改善箇所説明図

ターボチャージャー冷却用
電動補助クーラントポンプ

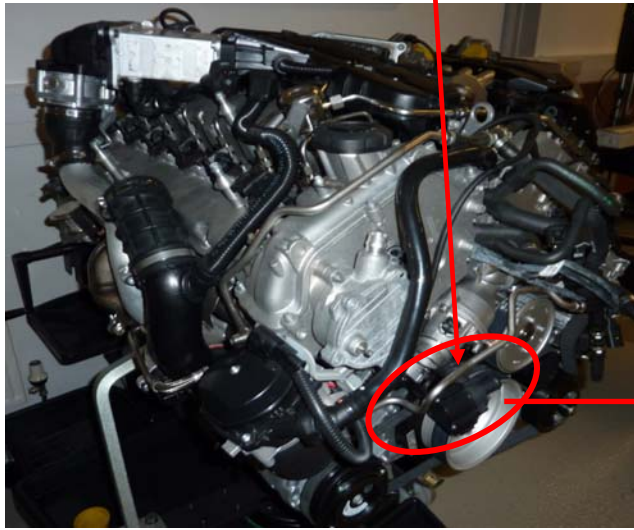
ターボチャージャーを冷却するための電動補助クーラントポンプにおいて、ハウジングの製造工程が不適切であったため、ハウジングに亀裂が生じることがある。その場合、亀裂からクーラントや湿気が浸入することにより回路がショートし、プラグ接続部が焦げ付き、最悪の場合、車両の火災に至るおそれがある。

全車両、電動補助クーラントポンプを良品と交換する。

OBD カバーに赤色ペイントを塗布する。
